東海第二発電所 新規制基準への適合性に係る 主な変更点について

平成30年5月15日
日本原子力発電株式会社

説明項目

2. 原子炉スクラム時にATWSが発生した場合における手順の変更

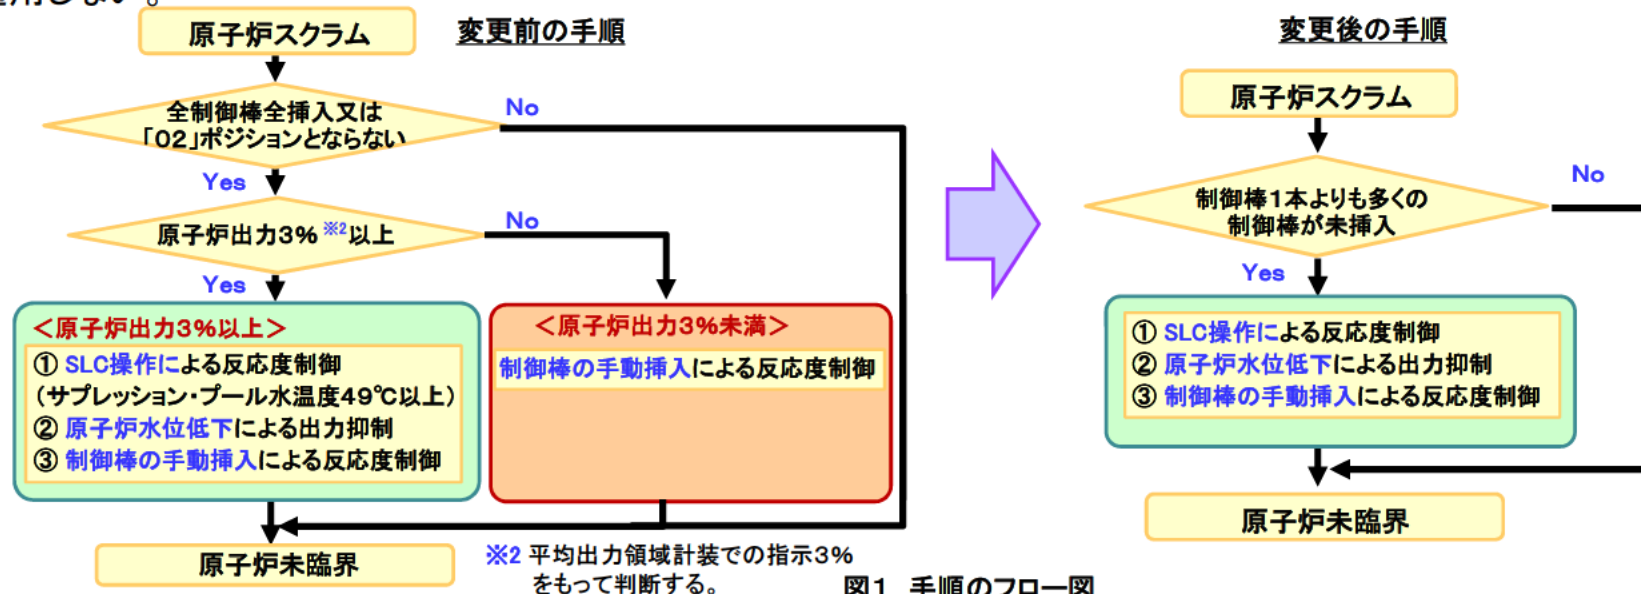
- 原子炉スクラム時にATWS※1が発生した場合の対応手順を、判断の迅速性及び未臨界達成の確実性を考慮した手順に変更する。

① ATWSの判断の変更

- 事象発生時の迅速な判断が可能な「制御棒未挿入本数」による判断に変更（未挿入本数は停止余裕を考慮し1本超）

② 原子炉出力に依存しない手順の採用

- 変更前は原子炉出力による事象進展の差異を考慮した手順としていたが、「制御棒の手動挿入による反応度制御」の不確かさを考慮し、ATWSを判断した場合は、原子炉出力に依存せず「SLC操作による反応度制御」を優先して実施する手順に変更。
- この変更に伴い、「SLC操作による反応度制御」の判断基準としていたサプレッション・プール水温に係る判断基準は適用しない。

図1 現場手動操作による原子炉隔離時冷却系起動 概要図

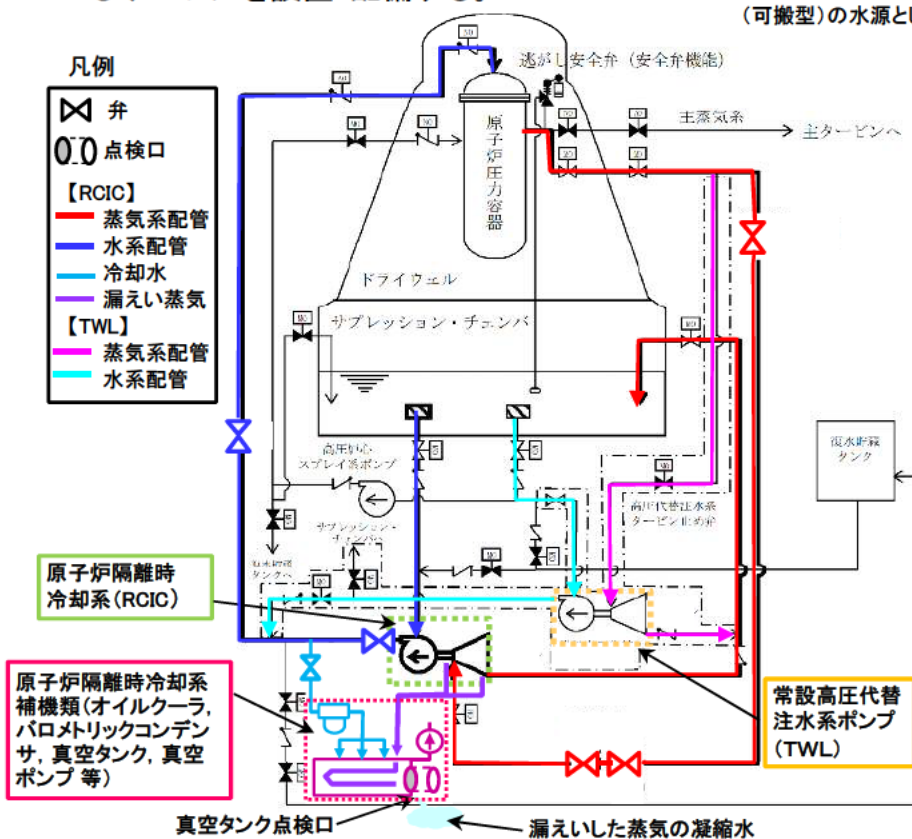
- 原子炉圧力バウンダリ高圧時の注水手段について、原子炉隔離時冷却系(以下「RCIC」という。)の現場手動起動(以下「現場起動」という。)を追加整備し、全交流動力電源喪失及び常設直流電源系統喪失時の注水手段を多様化する。

- RCICの現場起動による注水手段は、長期的にRCICの運転に際して発生する蒸気(凝縮水)の排水処理が必要となるが、低圧代替注水系(可搬型)の準備時間の短縮※1により、排水処理が必要となる前にRCICから低圧代替注水系(可搬型)へ注水を引き継ぐことが可能となったため。
- なお、RCICの現場起動による注水手段においては、長期的な注水継続を可能とするよう自主対策設備として水中ポンプ、発電機及びケーブルを設置・配備する。

図2 対応手段選択フローチャート

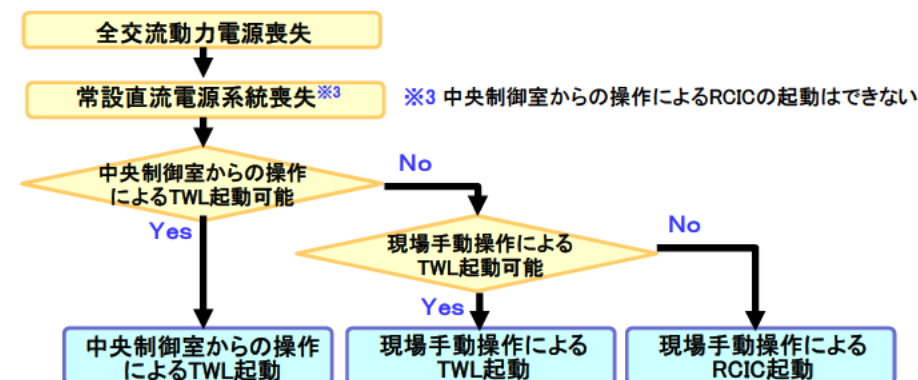
RCICの現場手動起動	TWL※2の現場手動起動
必要な補機類	RCICは、運転に際して必要となる補機類が使用できない。	TWLは、運転に際して必要となる補機類を要しない。
作業環境	RCICは、発生する蒸気の凝縮水の漏えいにより現場環境が悪化する。	TWLは、凝縮水が発生しないため、現場環境は維持。
運転の継続性	RCICは、排水設備を考慮しないと4～5時間しか運転ができないため、長期の運転の継続には影響がある。	TWLは、排水の問題がないため、長期の運転が可能。
注水量	—	RCICと同等の流量をTWLでも確保できる。

従って、現場操作の容易性及び確実性を考慮し、TWLの現場手動を優先する。

非常用窒素供給系及び非常用逃がし安全弁駆動系概要図

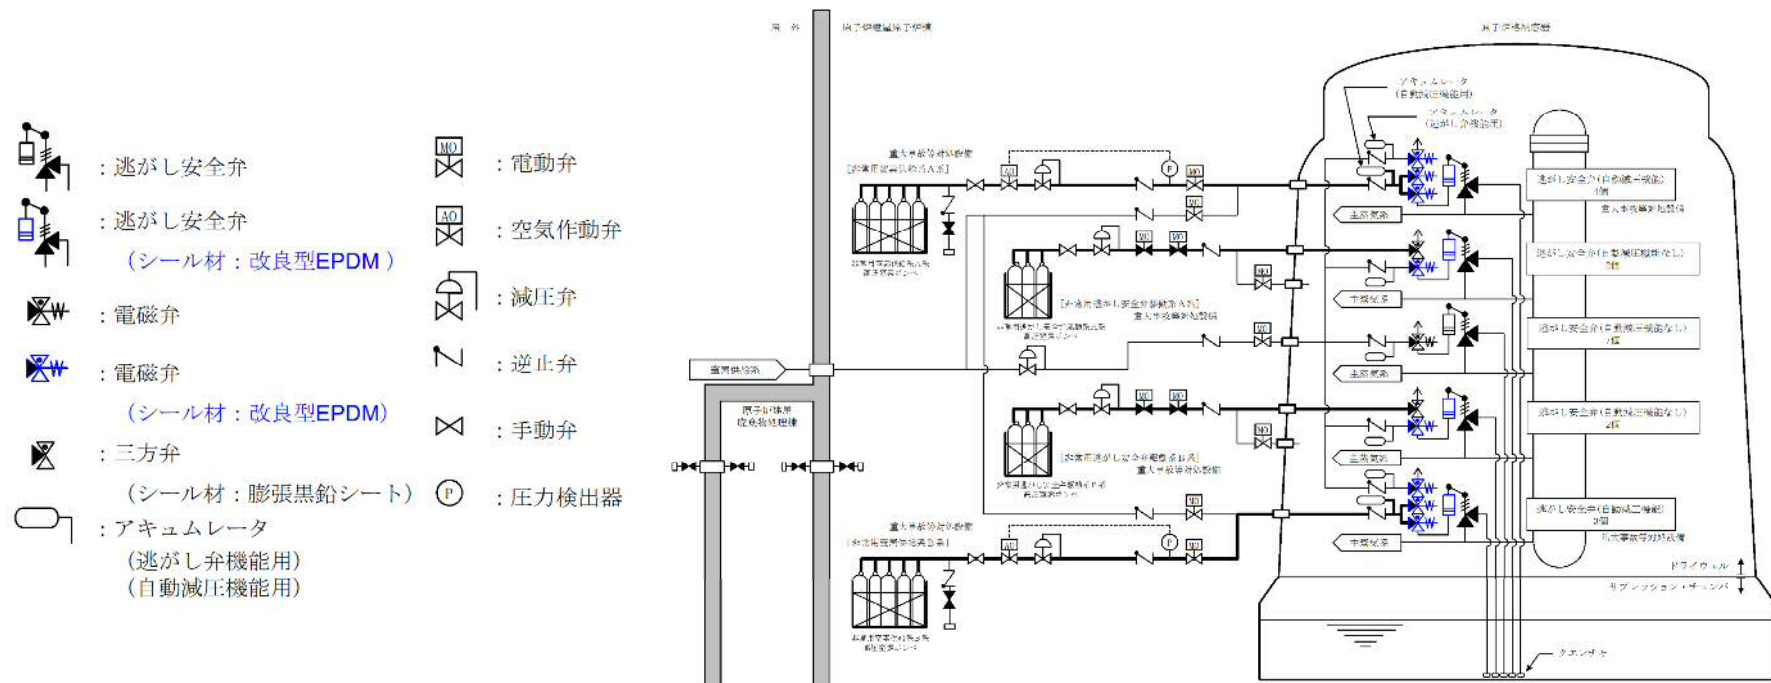
非常用窒素供給系及び非常用逃がし安全弁駆動系の窒素供給流路のバウンダリシール材料を改良型EPDM材※に変更し、重大事故等時の耐環境性を向上する。

- ・SRV(自動減圧機能)7個のシリンダーピストン及び電磁弁のシール材を改良型EPDM材に変更
- ・非常用逃がし安全弁駆動系に接続するSRV(逃がし弁機能)4個のシリンダーピストン及び電磁弁のシール材を改良型EPDM材に変更

非常用窒素供給系及び非常用逃がし安全弁駆動系の概要(A系の例)

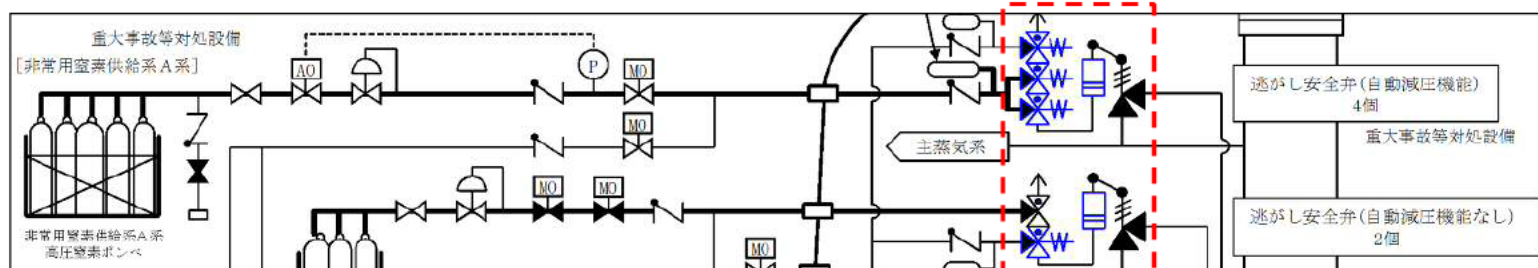
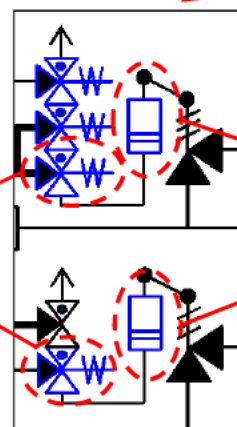
・摺動部以外を改良型EPDM材でシール

・シリンダーピストン開状態時にバウンダリとなる箇所を改良型EPDM材でシール
・ピストンリングが破損した場合においてもシール性能を維持することが可能な設計

図1 ペDESTAL概要図

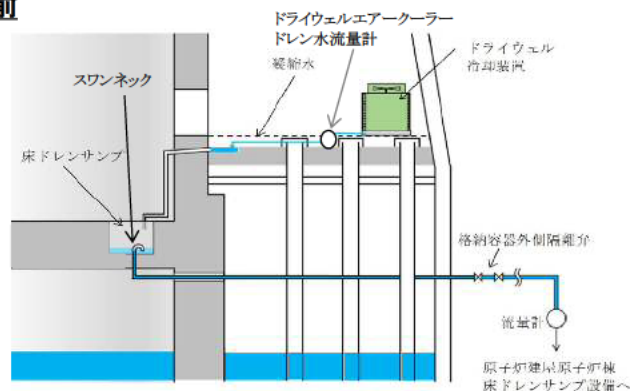
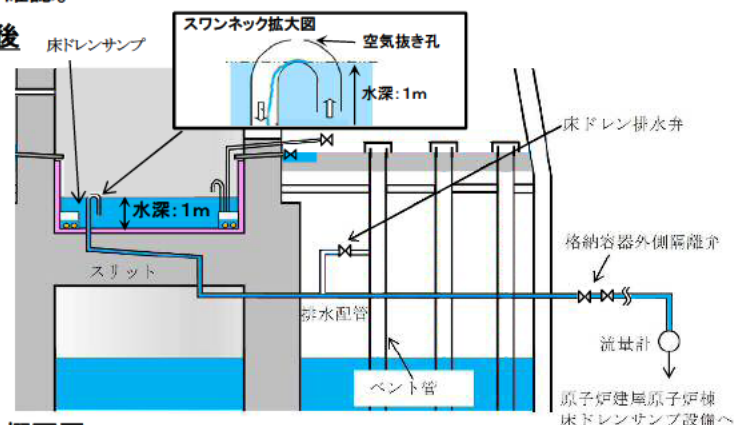
- ・ 溶融炉心・コンクリート相互作用(以下「MCCI」という。)によるペDESTAL構造への影響を考慮し格納容器床ドレン系を改造するため、原子炉冷却材圧力バウンダリからの原子炉冷却材の漏えいを検出※1する方法を明確化する。

- ・ 格納容器床ドレン系の設計は以下のとおりであり、通常運転時の床ドレンサンプ水位は改造前と異なるが原子炉冷却材の漏えいの検出方法は改造前から変更はない。
 - 床ドレンサンプはドライウェル床面に設置する。
 - 通常運転時に発生するドライウェル内ガス冷却装置からの凝縮水※2及び漏えい位置を特定できない格納容器内の漏えい水は同サンプへ流入する設計とする。
 - 床ドレンサンプの排水管※3の入口(スワンネック)高さを同サンプ床面から約1mに設定※4し、サンプへの流入水はスワンネックから原子炉建屋原子炉棟床ドレンサンプ設備へ常時全量が排水される設計とする。
 - 床ドレンサンプからの排水量は床ドレンサンプ流量計により確認できる設計とする(漏えい位置を特定できない漏えい水量は、全排水量からドライウェル内ガス冷却装置からの凝縮水量を考慮して計測)。

図1 自主対策設備を活用した電源供給手段の追加

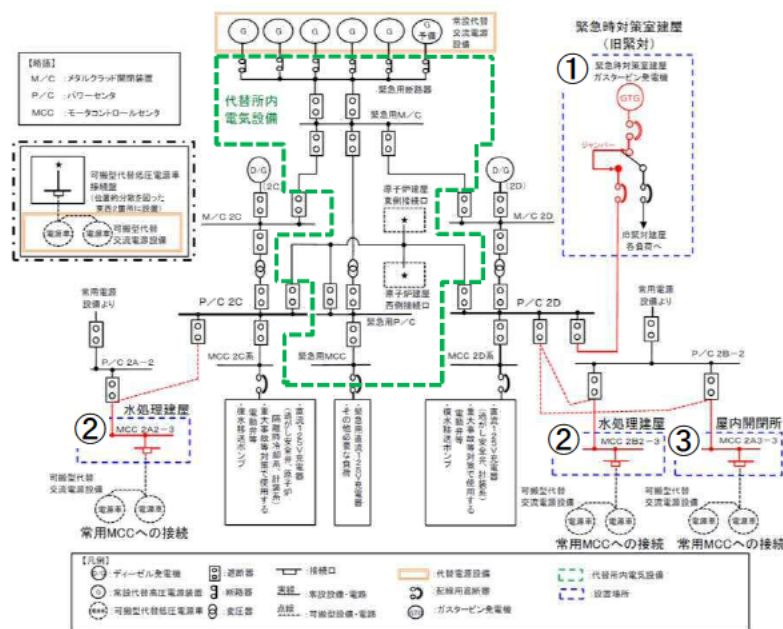
- ① 緊急時対策室建屋(旧緊対)ガスタービン発電機を用いた非常用所内電気設備への給電
- ② 可搬型代替低圧電源車を用いた常用MCC(水処理建屋)を介した非常用所内電気設備への給電
- ③ 可搬型代替低圧電源車を用いた常用MCC(屋内開閉所)を介した非常用所内電気設備への給電

燃料被覆管に破裂が発生する時点の燃料被覆管温度と燃料被覆管の円周方向の応力の関係

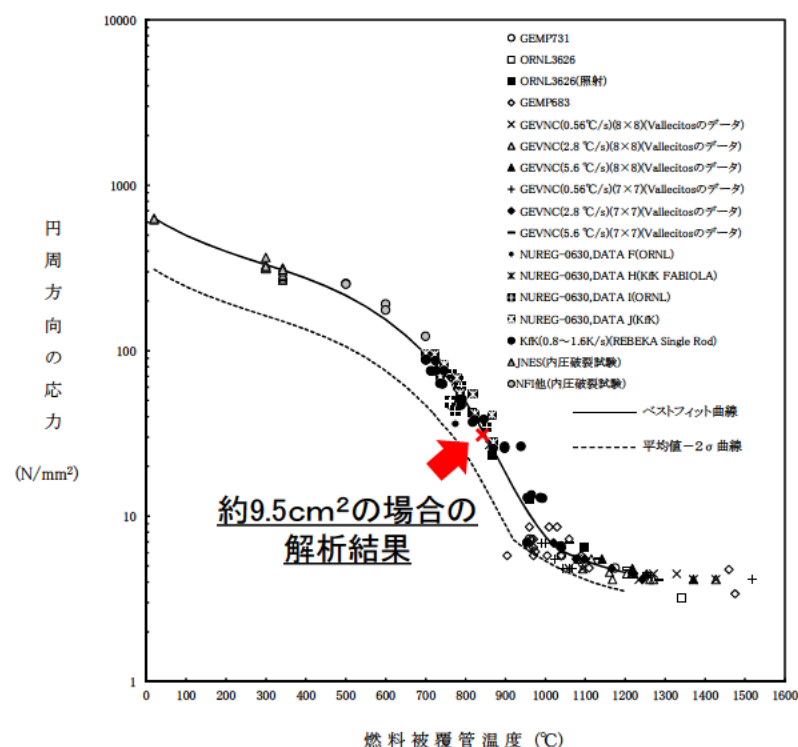
- ベースケースとして想定する破断面積; 約 3.7cm^2
 - ✓ 高压代替注水系に期待しない場合でも、原子炉減圧操作(低压代替注水系(常設)による原子炉注水)に一定の操作時間余裕が確保されていることを確認
- 感度解析として想定する破断面積; 約 9.5cm^2 (※)
 - ✓ 燃料被覆管の破裂発生防止が可能な破断面積の範囲を確認

(※) 一定の操作時間余裕を確保するためには高压代替注水系に期待することが必要

図 原子炉水位の推移

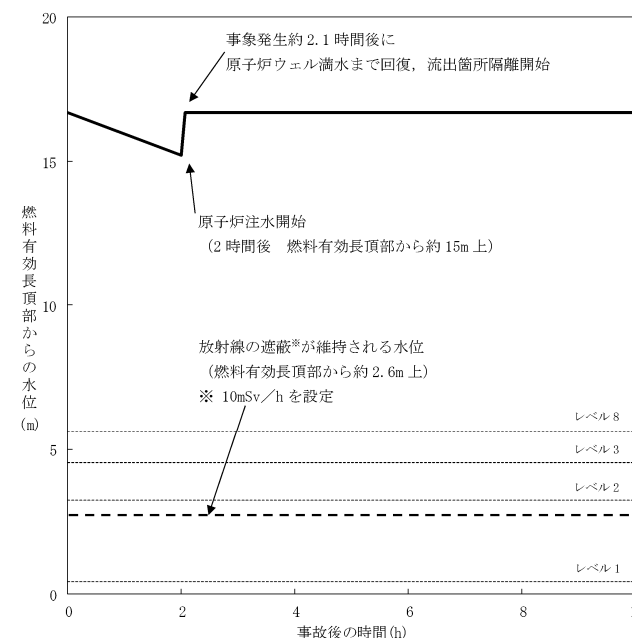
運転停止中の有効性評価における「原子炉冷却材の流出」について、評価対象とするプラント状態（以下「POS」という）を、以下のように変更した。

変更前: POS-A（RPV開放工程開始～原子炉ウェル水張り完了）

変更後: POS-B（原子炉ウェル水張り完了～原子炉ウェル水抜き開始）

- ・変更前に評価対象としていたPOS-Aは、通常運転水位の期間においては警報や緩和設備の自動起動に期待できることや、原子炉ウェル水張り実施中においては既に原子炉注水を開始していることより、事象発生後、速やかな原子炉水位の回復が可能である。
- ・このため、警報や緩和設備の自動起動に期待できず、原子炉ウェルの水張りが完了しているPOS-Bを評価対象とすることとした。

- ・原子炉冷却材流出の発生後、中央制御室の巡視により事象を認知し、事象発生2時間後に残留熱除去系（低圧注水系）による原子炉注水を開始する。その結果、右図のとおり燃料有効長頂部の冠水、必要な放射線の遮蔽は維持されており、評価条件の変更による評価項目への影響がないことを確認した。
- ・なお、POS-Aについては「5.3.3 評価条件の不確かさの影響評価」における不確かさの影響項目として評価結果を記載。

ペDESTAL構造概要図

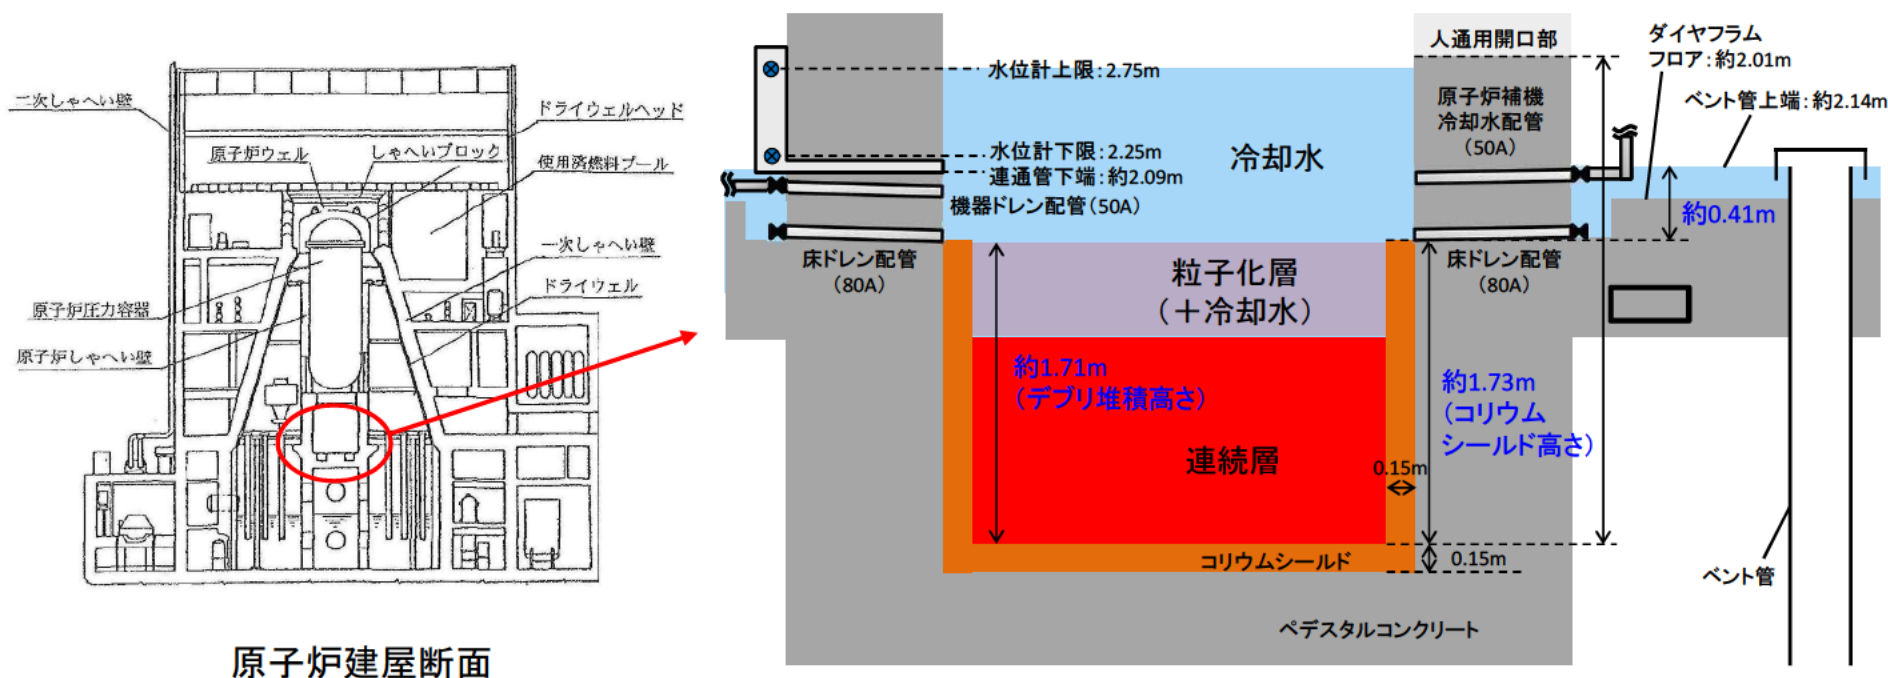
東海第二発電所においては、保守的条件でのデブリ量による堆積高さを上回るよう、床面コリウムシールド上からコリウムシールド頂部までの高さ(以下「コリウムシールド高さ」という。)を設定している。ここでは、ペDESTAL内のデブリ堆積高さに対して更なる不確かさを考慮した場合の影響について確認した。

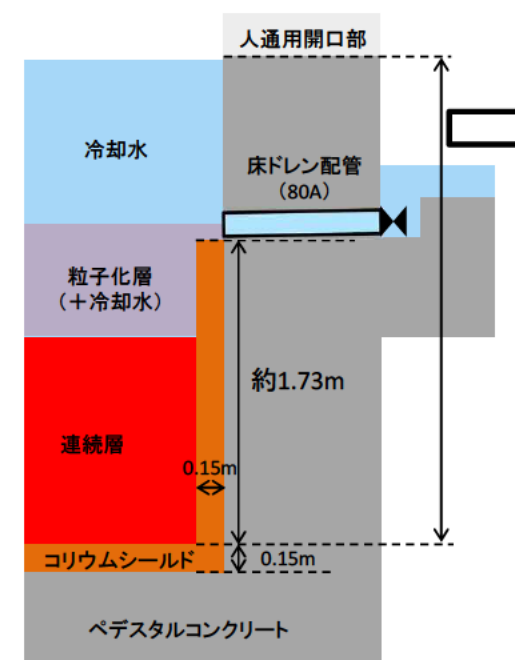
- ・感度評価では、コリウムシールド高さ(約1.73m)を粒子化層が5cm超える結果
- ・このため、コリウムシールドを超えた粒子化層によるペDESTAL側壁等への影響を評価

- ・粒子化するデブリは、間隙の冷却水による除熱により、速やかに温度が低下
- ・ペDESTALへの注水により、粒子化層の冠水も維持するため、粒子化層の冷却は維持
- ・このため、コリウムシールド高さを超える粒子化層が、側壁コンクリートの構造健全性に影響を与えることはない

- ・床ドレン配管は、ほぼ水平(約1度の傾斜)であり、配管内は、ペDESTAL内の冷却水によりほぼ満たされた状態となる
- ・粒子化層はペDESTAL側壁を通る床ドレン配管の下端高さを超過(上端には至らず。その他、床ドレン配管より上部にある機器ドレン配管等までは到達しない)しかしながら、粒子化デブリの駆動源はないため、水で満たされた配管内への粒子化デブリの流入はほとんどないとする
- ・粒子化デブリの一部が配管内に流入した場合にも、配管等が一部侵食する可能性はあるが、弁が貫通しデブリがドライウェルに流出することはない(添付6)
